Lavori di "Ampliamento del complesso ospedaliero universitario compreso il completamento, l'adeguamento funzionale e il collegamento dell'esistente"

RISPOSTE AI QUESITI

aggiornato al 20/10/2015

Figura 1 - Destinazioni d'uso corrette del blocco operatorio al piano seminterrato delle stecche

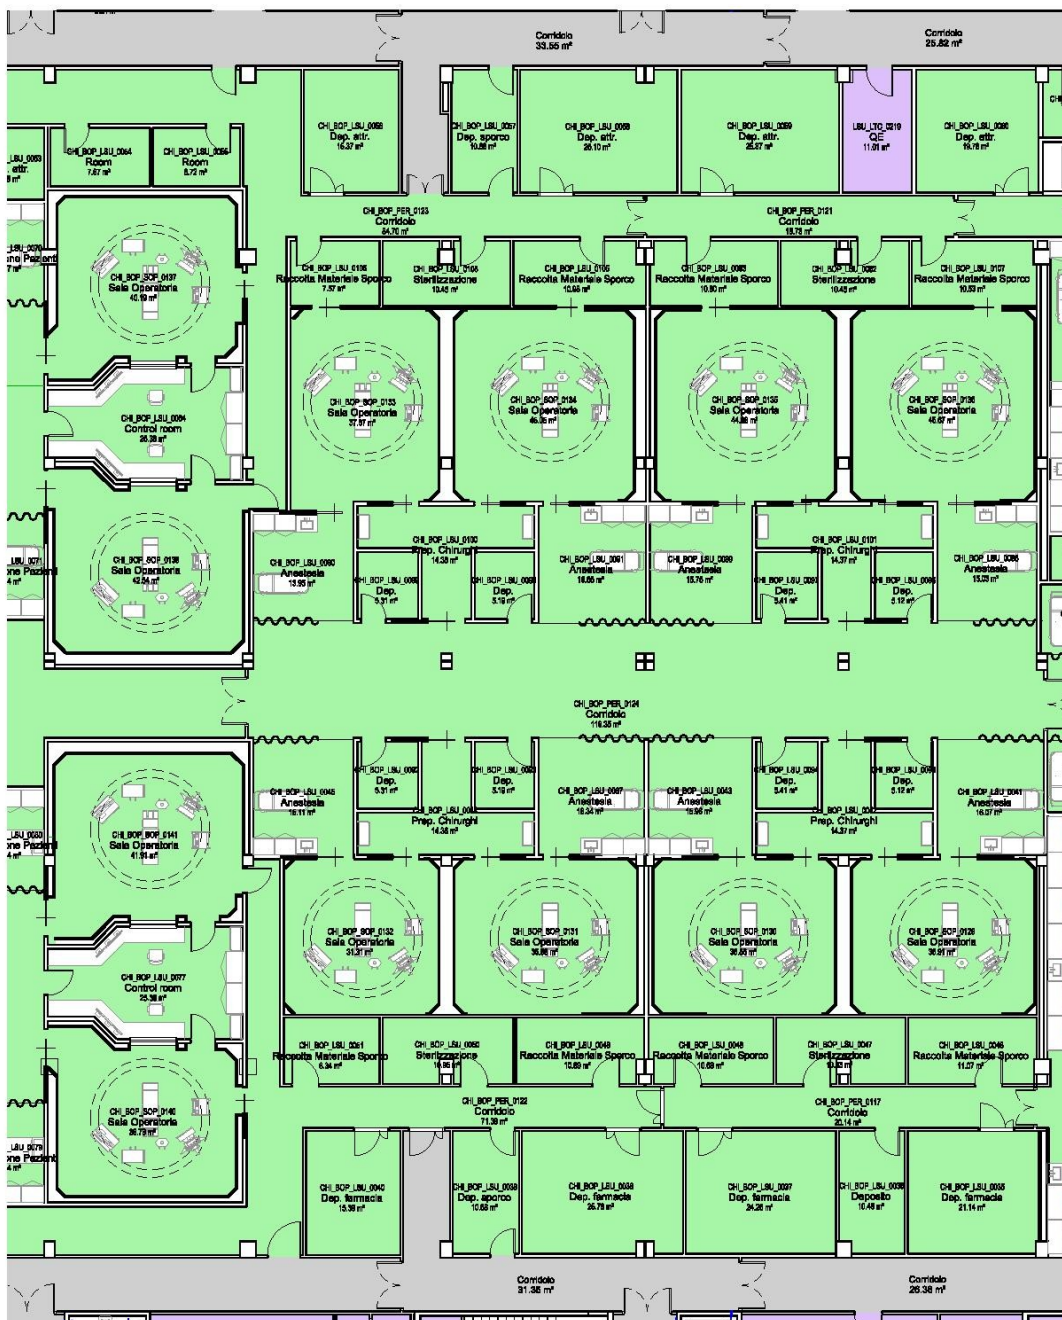
Nel lay-out di Progetto di ristrutturazione del Blocco Operatorio esistente Livello -1 "Piastra" (rif. Tavola PIOCD002) non è possibile realizzare il corridoio dedicato al percorso del "materiale sporco" (come da specifico Requisito di Accreditamento Regione Sardegna) in quanto sono indicate le "Preparazioni Chirurgiche" ed è previsto un "Ambulatorio"

Un refuso nella definizione di alcuni locali nella tavola PIOCD002 poteva indurre in errore di valutazione per quanto riguarda il percorso materiale sporco. I blocchi Operatori sono da intendersi uguali e pertanto nella immagine sotto riportata (Figura 1) è stata inserita la esatta destinazione dei locali, senza variazioni planimetriche. In entrambe le zone delle sale operatorie deve essere previsto il percorso del "materiale sporco".

Il concorrente è comunque tenuto, nel progetto definitivo, del quale il preliminare messo in gara è una valida traccia, di apportare tutte le integrazioni e migliorie del Layout ritenute necessarie di rispettare, fra le altre, le norme di accreditamento sanitario delle strutture ospedaliere della Regione Sardegna. Sempre nel rispetto delle invarianti previste nel disciplinare di gara.
